国家强制性产品认证 试验报告

申请编号: A2023CCC0717-4175695
(任务编号)

产品名称: 多用途电热锅

描述与说明（型号差异与检测说明）

以下为型号 DRG-C12K1 内部结构:

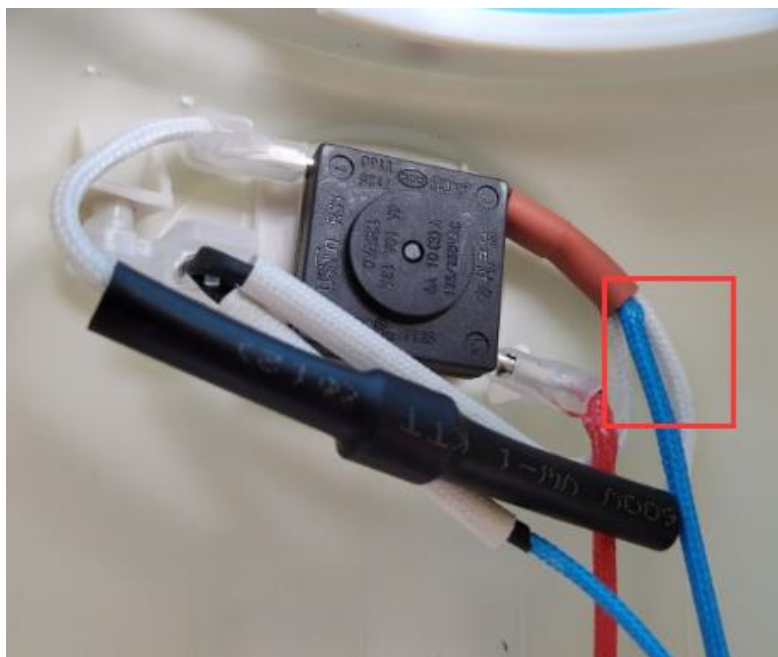
变更前 (氙灯线接到发热管不接到档位开关)

变更后 (氙灯线的一端接到档位开关)

以下为型号 DRG-C12K1 的内部结构:

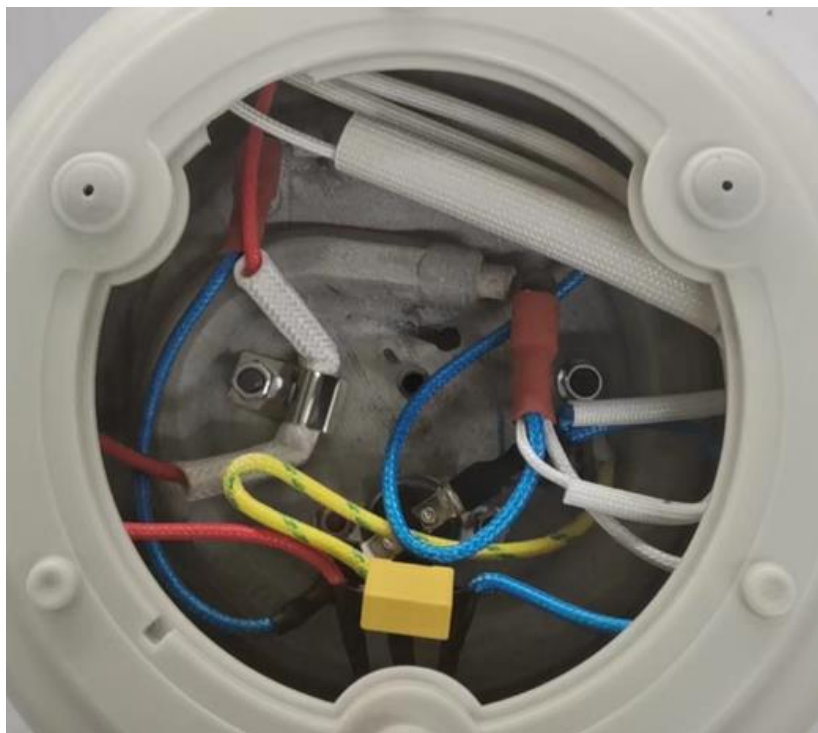
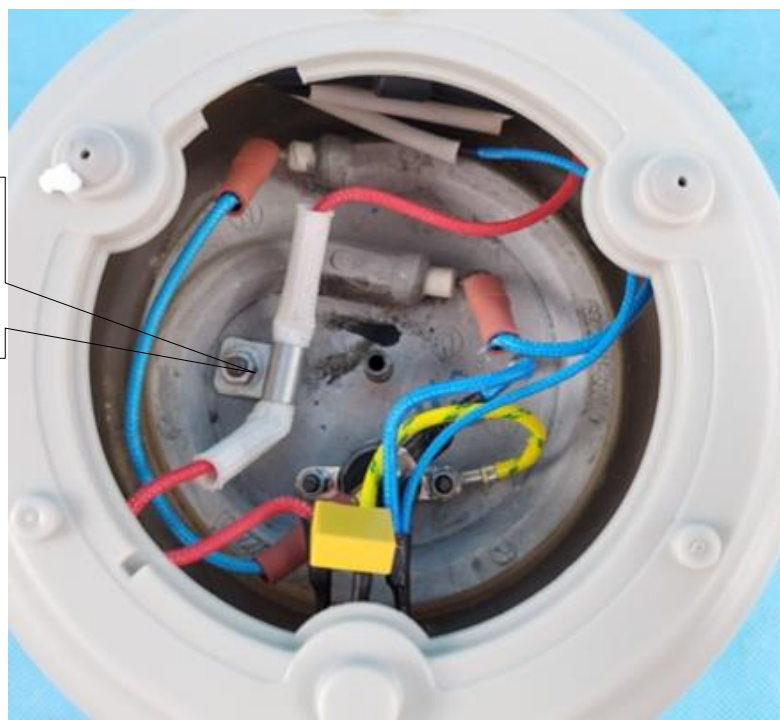
变更前 (热熔断体固定使用金属片压紧)

变更后 (热熔断体固定使用金属片包围后双压紧)
